Solicia Urbana.

Casa.

D. Mateo de Murga, solicitando
permiso p.^a edificar en una Huerta
de su propiedad C.^a de las Torres n.^o 2.^o
con buelta a la de la Infanta
n.^o 288.

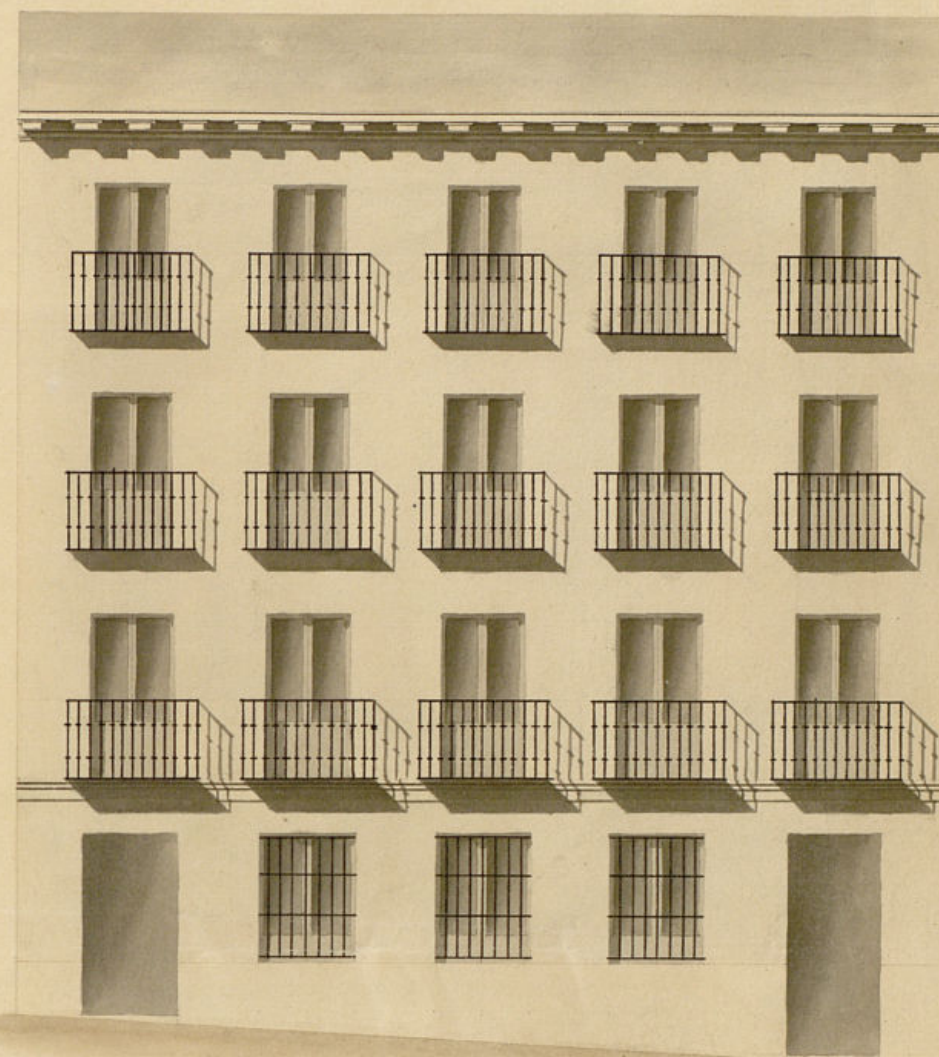
Vuelva al Arquitecto del Cuartel p.^a q.^a modifi-
que la alineación respectiva a la fachada
de la Calle de la Infanta en el concepto
de remeter dos pies por toda su extensión,
y conservando la línea del actual edificio
por la de la Torre.

En vista del acuerdo de V.^a S.^a que antecede digo que la facha-
da principal por la Calle de la Infanta segun la rectificación hecha debe
establecerse en línea recta de los 124 pies que tiene de extensión, reme-
tiéndose por ambos extremos 2 pies, quedando a beneficio públ.^o
243 pies superf.^o que a razón de 16 r.^{os} pie valen la cantidad de

3968 r.^{os} que deberá abonar la villa de Madrid al
dueno de la finca; la fachada por la Calle
de la Torre se establece sobre la misma recta
que hoy ocupa la tapia de la Puerta. En cuan-
to a la altura que deban tener las nuevas facha-
das y demás circunstancias se observará lo ma-
nifestado en mi informe anterior. Madrid 30 de
Mayo de 1846.

Proyecto de fachada para una casa que se ha de edificar en la Puerta que fue
 de Carmen Descalzo, con vista a la Calle de las Torres, propiedad del Sr D.ⁿⁱ Mateo de Murga.

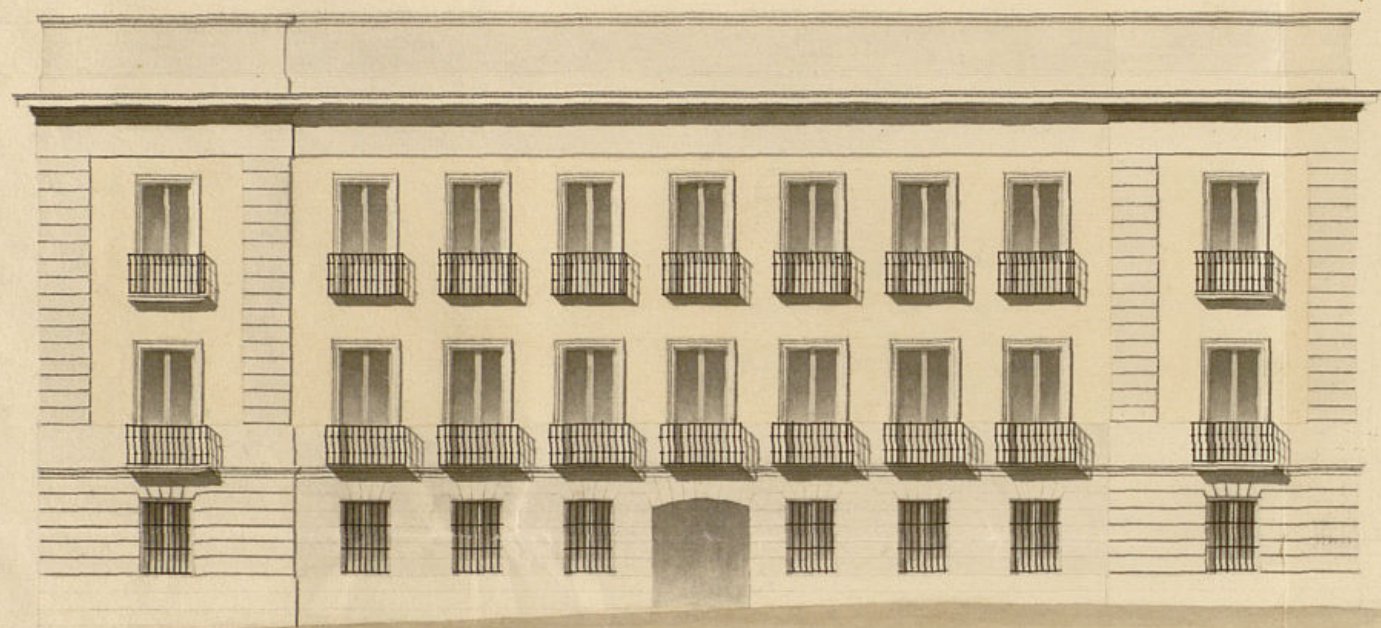
El Sr. Puente, encargado de la dirección de la Obra, dijo
no hallar reparo alguno en que el Sr. Ayuntamiento
se viva conceder la licencia que se pida hasta bajo la
observancia de los diseños presentados y dirección de
otro Arquitecto, pero con la circunstancia de que
los cimientos han de construirse sobre terreno fir-
me, con fábrica de pedernal y merla de cal y arena,
dándoles 4 pies de grueso hasta medio pie más bajo
que el empuje del piso de la calle, en donde se ta-
llándose medio pie de cada lado se sentará el
zocalo de cantería de tres pies lo menos de altura
y tres de grueso, resultando dos hiladas descubiertas en el
punto más elevado de la calle, continuando estas
a nivel hasta el más bajo, sin que falten en
ningun punto de la fachada. Sobre el referido
zocalo y con el mismo grueso seguirá de fab. de
ladilla y merla de cal y arena el cuerpo ba-
jo hasta la imposta del piso principal y de la
misma fábrica en todas sus alturas, siendo

los arcos de puertas y ventanas del propio
material, sin entramado alguno ni umbrales
de madera, retallándose por lo interior de cada
piso de los siguientes lo necesario para que
resulte el último con 2 1/2 pies de grueso por el
aviso del alero, que será de madera descubierta, com-
puesto de soleros canchillos contados una, corona

superior moldada, cubierta de plomo, formando por la
parte interior una canal general, para que recogidas las aguas
llovedizas se introduzcan en las bajadas de plomo embecidas
en el muro de fachada, las que desaguarán a la alcantarilla
general. Los balcones tendrán de vuelo, lo más, uno y medio pie los
del piso principal y uno los de los superiores, dándoles de altura 3 3/4 pies y
al intervalo de los balaustrados 6 dedos, quedando recibidos las plan-
tillas en el grueso de la pared un pie y más de otra separadas
del vivo de la luz de las ventanas. En las puertas no
habrá batiente ni pedáneo alguno que salga del filo interior de
la fachada para que no impidan el tránsito púb. debien-
do aquellas abrir al interior de la posesión. En la acera se
sentarán boras de piedra berroqueña de medio pie de grueso y
tres de salida, sentadas con mortero de cal, bajo de una rasan-
te y ceñidas al empedrado de la calle, sin que en las

boras puedan abrirse lumbrales horizontales a los sota-
nos, debiendo colocarse estas verticales a las ventanas. Por
último se rebocarán las fachadas decentemente, imitan-
do un buen sistema de construcción y pintando de co-
lor claro las puertas de calle. Pero estando el Sr.
Ayuntamiento encargado de la policía, buen aspec-
to de los edificios y de la seguridad púb. po-
drá cuando guste el Sr. D. Fr. Alcaide Comen-
dador o Sr. Jefe encargado del Distrito mandar
que reconozca e informe acerca del estado de la Obra, sin
embargo de que el Duero deberá dar el primer
parte luego que esté sentada el zocalo de cantería.

de someterse á la deliberación
de V.E. proponiéndole se
sirva expedir á su favor la
oportuna licencia p.^a llevar
á efecto la expresada edifica-
ción, á calidad de observarse la
alineación y demás reglas
consignadas por el mencio-
nado Arquitecto. Madrid 10.
de Mayo de 1846.
